INFORME DE HITO DE CONTROL Nº 025-2025-OCI/5347-SCC

**“MEJORAMIENTO DEL SERVICIO DE EDUCACIÓN SUPERIOR
TECNOLÓGICA DEL I.E.S.T.P. LUIS E. VALCÁRCEL, DISTRITO
DE ILO, PROVINCIA DE ILO Y DEPARTAMENTO DE
MOQUEGUA”**

**HITO DE CONTROL N.º 2 – EJECUCIÓN DE LA OBRA AL MES
DE ABRIL DE 2025**

Imágenes n.º 44 y n.º 45
Diferencias entre los planos E-E5-03 y E-E5-05 contenidos en las modificaciones presupuestales n.º 9 y n.º 10

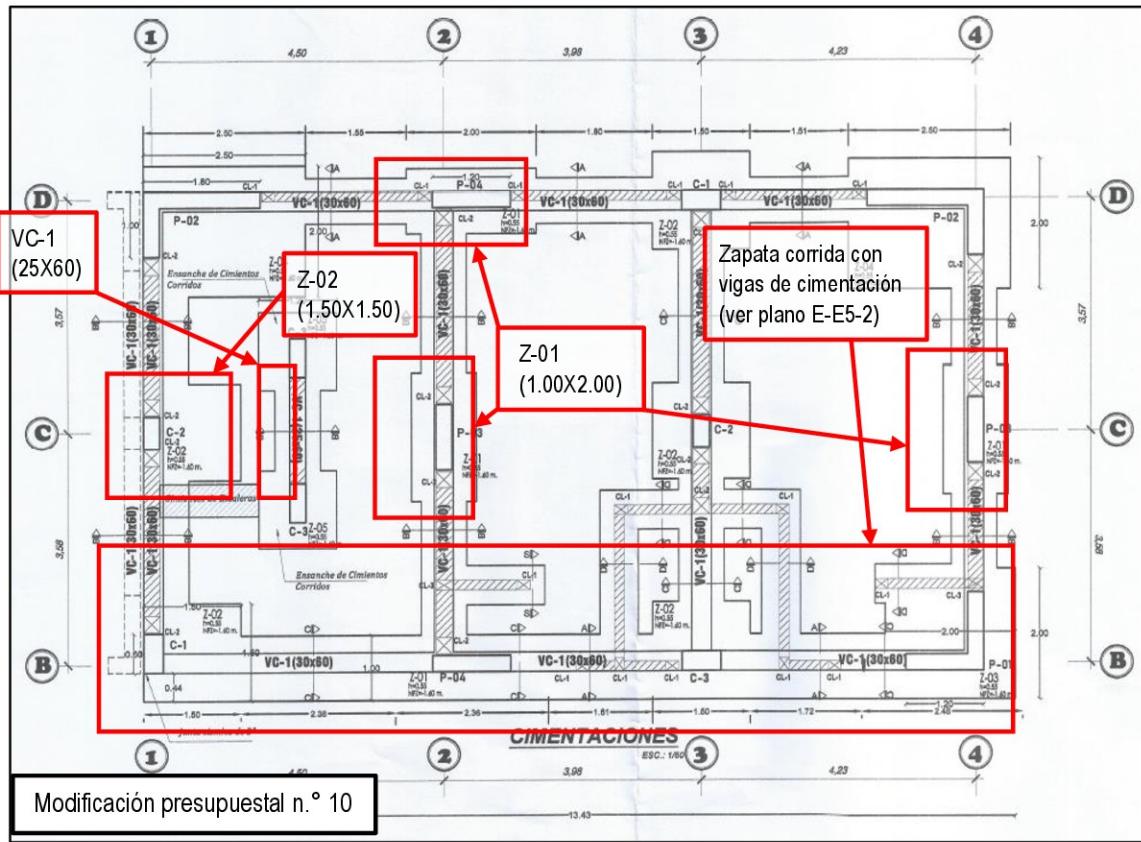
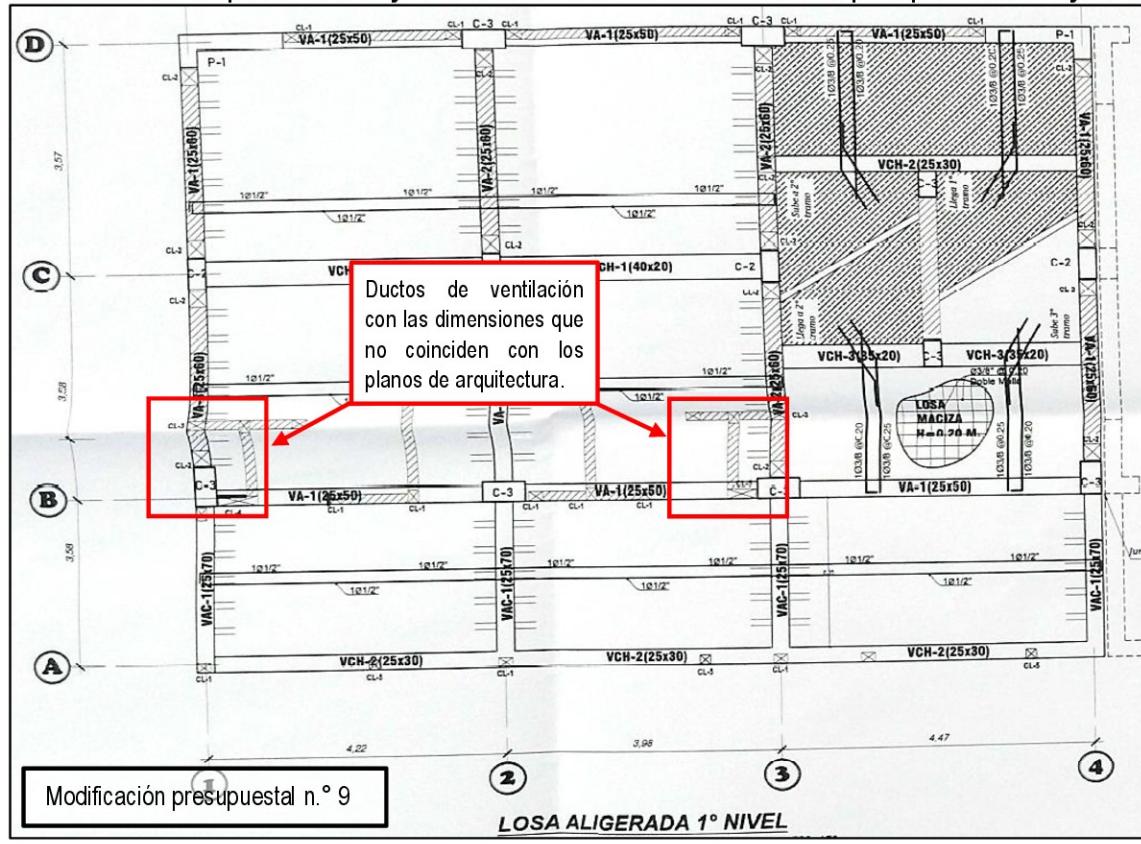
Por otro lado, en el área comprendida entre los ejes 1-2 y A-C, en el plano E-E3-03 del expediente técnico de la modificación n.º 09 se consideró una losa aligerada de 20 cm de espesor, mientras que en el plano E-E3-03 del expediente técnico de la modificación n.º 10 se consideró una losa maciza de 20 cm de espesor; sin embargo, esta modificación no cuenta con sustento alguno, además en la memoria de cálculo de estructuras no se encontró el diseño de esta losa maciza, incumpliendo lo establecido en el acápite "Modificaciones Presupuestales al Expediente Técnico" del numeral 5.15 de la Directiva n.º 004-2021-GRM/GRI-SGO, el cual establece que las ampliaciones presupuestales deberán ser solicitadas adjuntando el expediente técnico respectivo, el mismo que contendrá una memoria de cálculo, cuando corresponda. Lo anterior se aprecia en las siguientes imágenes:

De acuerdo con el plano E-E5-01, contenido en el tomo VI del expediente técnico de la modificación n.º 09, se advierte que en el eje B, tramo 1-4, consideraron una viga de cimentación tipo VC-1 de sección 30x60 cm; sin embargo, según el plano E-E5-01 contenido en el tomo XVIII del expediente técnico de la modificación n.º 10, se advierte que en el eje B, tramo 1-4, consideraron una zapata corrida de 1,00 m de ancho junto con la viga de cimentación tipo VC-1 de sección 30x60 cm; no obstante, no existe detalle en los planos de cimentación del bloque E3 donde se indique cual es el peralte de esta zapata corrida.

Imágenes n.º 47 y n.º 48

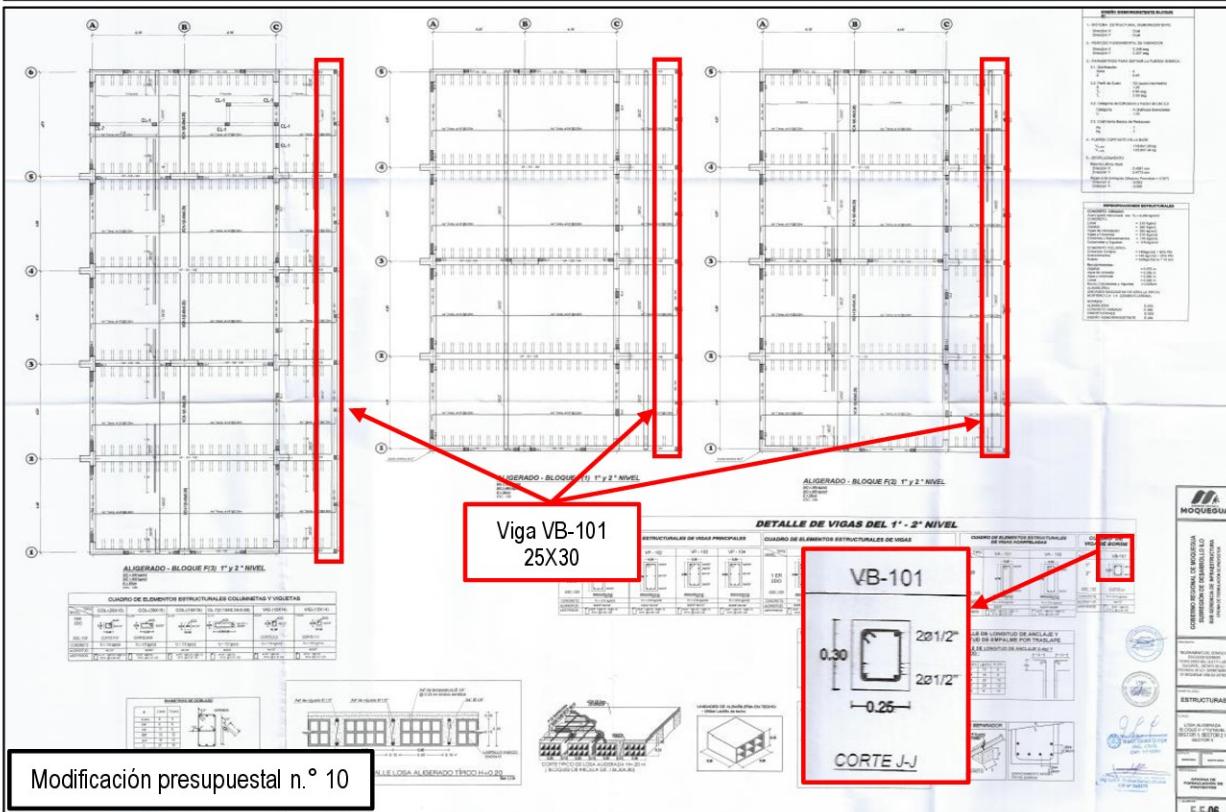
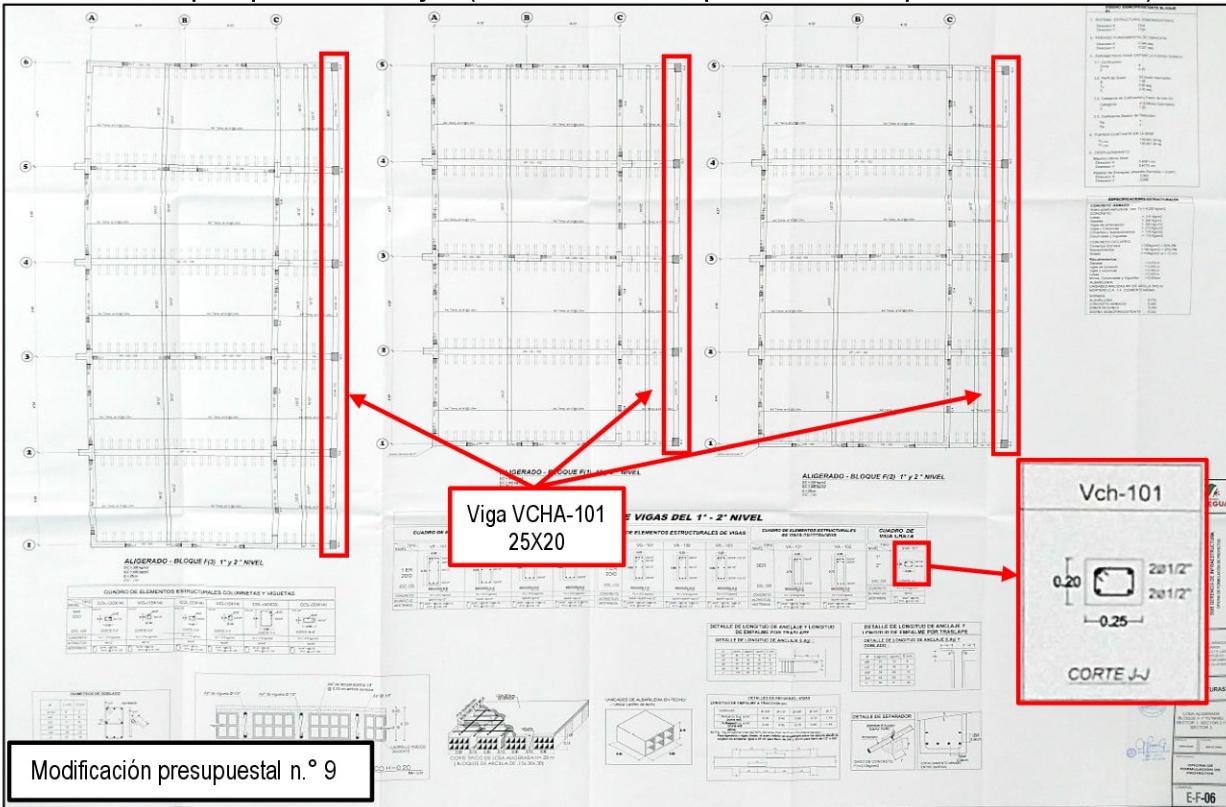
Diferencias entre los planos E-F-06, correspondiente al primer y segundo nivel, contenidos en las modificaciones presupuestales n.º 9 y 10 (lo mismo ocurre en los planos E-F-08 correspondientes al tercer nivel)
